Auto No. 9674 del 02 de octubre de 2020

AUTO N° **09674**

“Por el cual se ordena el archivo de la solicitud de Licencia Ambiental iniciada a través del Auto 0892 del 8 de marzo de 2019 y se toman otras determinaciones”

Figura Pasos y Aspectos Considerados para la Definición y Delimitación del Área de Influencia

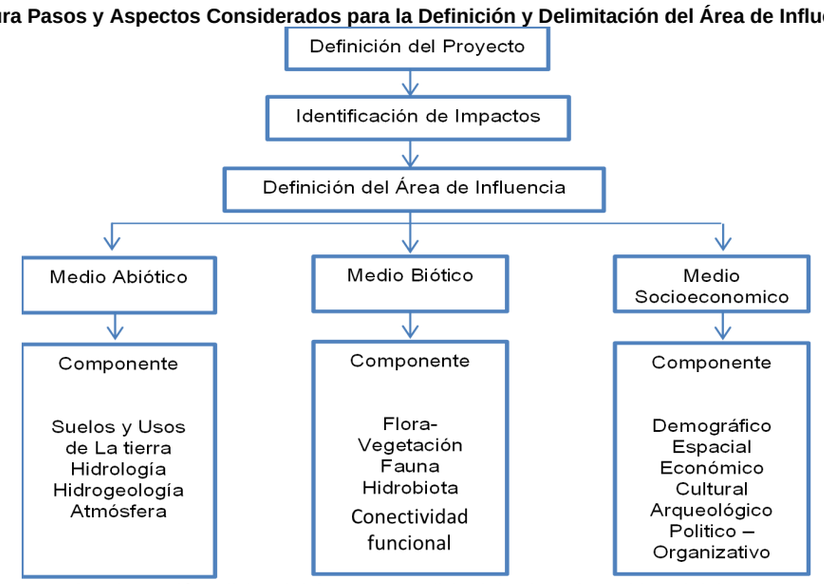
Acorde con el planteamiento del proyecto, algunas obras y actividades que se desarrollarán en las etapas de construcción, operación y cierre tendrán una influencia en la condición actual de los elementos del entorno que suministra recursos a las especies representativas de la zona, por lo cual se reconoce un impacto que afectará la disponibilidad de hábitat y con ello la integridad ecológica en la zona.

Distinto a lo planteado por la sociedad, se encuentra que la afectación no solo está determinada por la modificación de 161,97 ha de cobertura vegetal, sino que las actividades (en las etapas de operación y cierre) que generan impacto sobre los cuerpos de agua y aumentan el tránsito en las vías, intervienen de manera directa y permanente sobre las condiciones del entorno, lo cual hace que el hábitat genere modificaciones, y por ende la estructura y función de los elementos que propician la conectividad ecológica.

El horizonte temporal de estos cambios se mantendrá por al menos 20 años, lo cual hace que las modificaciones generadas se consideren de gran influencia por la permanencia en su manifestación, y según la valoración del impacto tenderá a intensificarse.

En concordancia con lo anterior, dadas las debilidades en los análisis efectuados, existe un alto grado de incertidumbre en cuanto a los cambios en la composición y funcionalidad de los ecosistemas para evaluar la respuesta real del desplazamiento de las especies y la calidad de hábitat por la modificación en los ecosistemas presentes en el área. En este sentido no se tiene un planteamiento certero para el manejo del impacto, su escala de manifestación y su interacción con otros componentes que define la integridad ecológica, considerando adicionalmente, que los resultados obtenidos no representan la realidad actual de la región en cuanto al atributo de conectividad ecológica, lo cual lleva a cuestionar la trascendencia y el dominio del impacto, y como consecuencia, la delimitación actual del área de influencia.

Figura 7-1 Tramos de Cauce donde se Presenta Disminución del Flujo Base

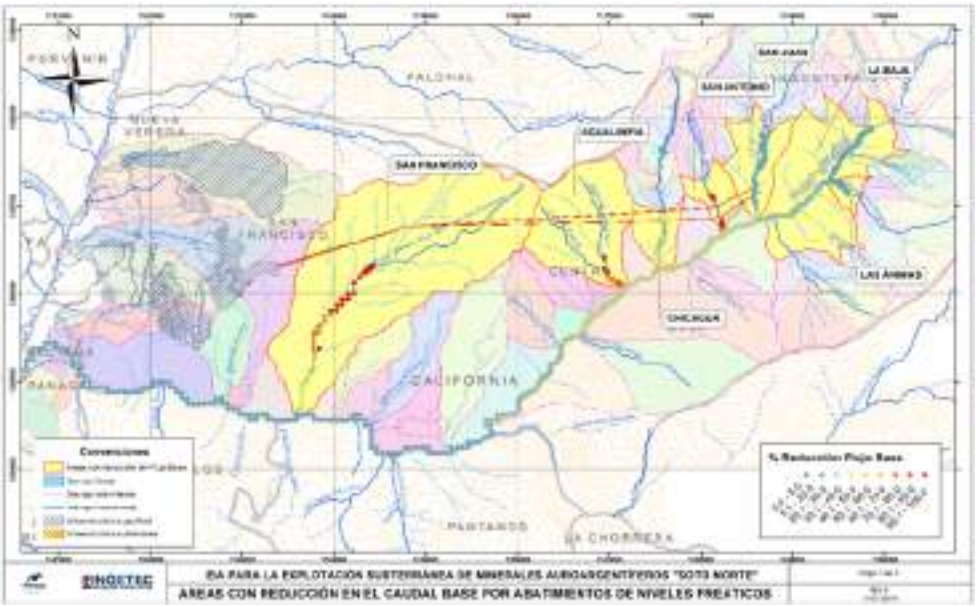
no analiza lo que representa la reducción del caudal base en los diferentes meses del año o en condiciones extremas como puede ser la presencia de un fenómeno de El Niño fuerte, o simplemente, durante los meses de menores precipitaciones del año. Tal ausencia de análisis tanto en la evaluación de los impactos como en los planes de manejo ambiental propuestos no permite un pronunciamiento respecto de sobre de la solicitud de la licencia ambiental del proyecto "Soto Norte".
